INTERVENTI DI RAZIONALIZZAZIONE E POTENZIAMENTO DEGLI IMPIANTI DI RISALITA DELLA STAZIONE SCIISTICA DI SAN DOMENICO -SEGGIOVIA QUADRIPOSTO "CIAMPORINO – DOSSO"(Q.slm. 1932.00 – 2247.00 – 2466.50)- SEGGIOVIA QUADRIPOSTO"CIAMPORINO"(Q.slm.1902.40 – 2136.60) in comune di VARZO (VB)

VARIANTE

VERIFICA DI IMPATTO AMBIENTALE

RELAZIONE TECNICA

Manufatto di attraversamento rio Croso (TAV. A12 Variante)

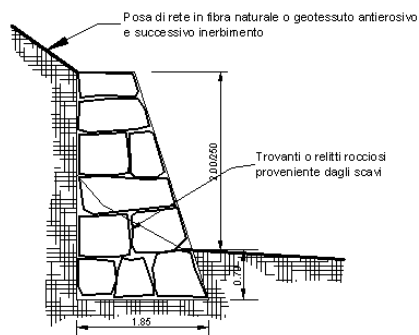
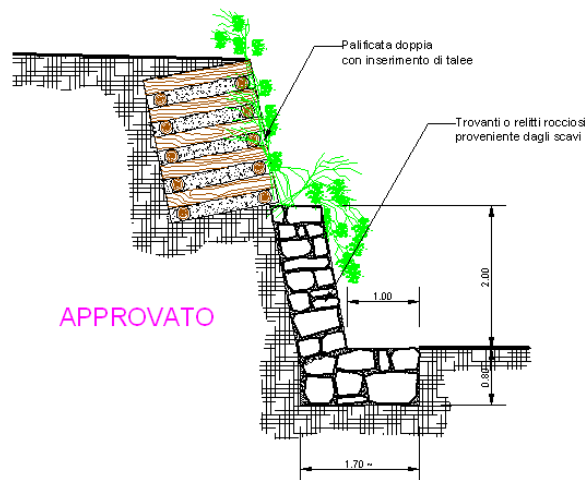
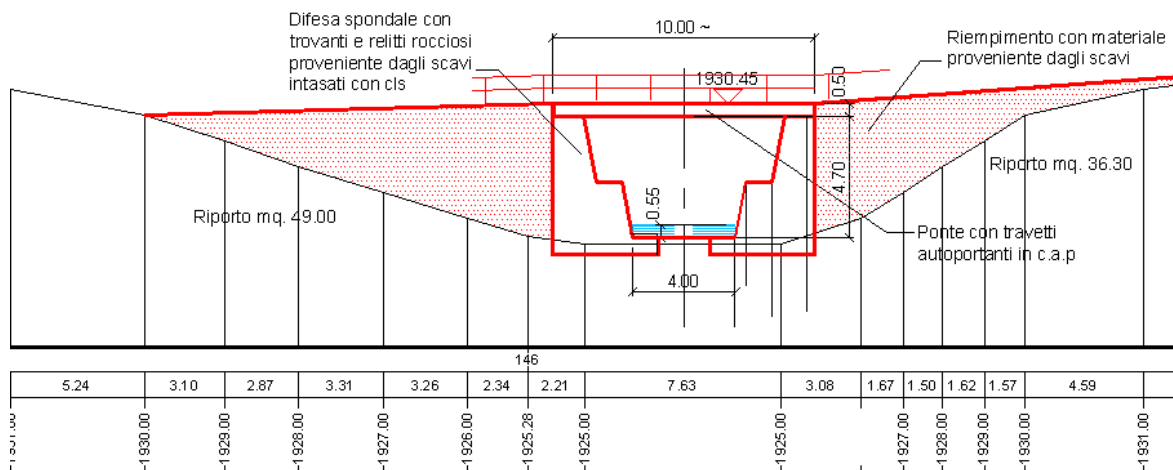
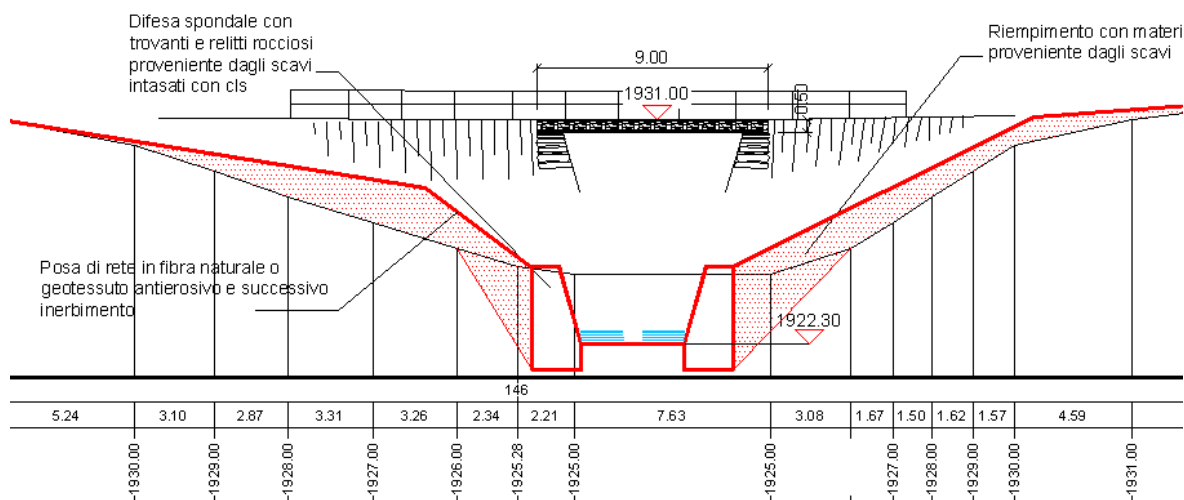
Il progetto approvato prevedeva la realizzazione di due attraversamenti costituiti da ponti della larghezza di circa 9,00 mt.

In fase esecutiva dell'opera è stato previsto un solo attraversamento delle dimensioni in pianta di 10,00x9,00 mt. a collegamento delle piste di discesa esistenti con il piano imbarco della nuova seggiovia quadriposto.

La nuova struttura è realizzata in c.l.s. completamente rivestita con blocchi di pietra recuperati in loco.

Per un tratto dello sviluppo complessivo di circa 75,00 mt. è prevista la riprofilatura del rio Croso, tramite la realizzazione di scogliere in sponda destra e sinistra avente un' altezza media 2,00-2,5 mt., a protezione del piede della scarpata, a tergo delle quali è stato costipato una parte di materiale proveniente dagli scavi per la realizzazione del magazzino vetture – stazione di valle. In luogo di palificate si opta per la posa di biostuoie, con una pendenza del terreno meno accentuata.
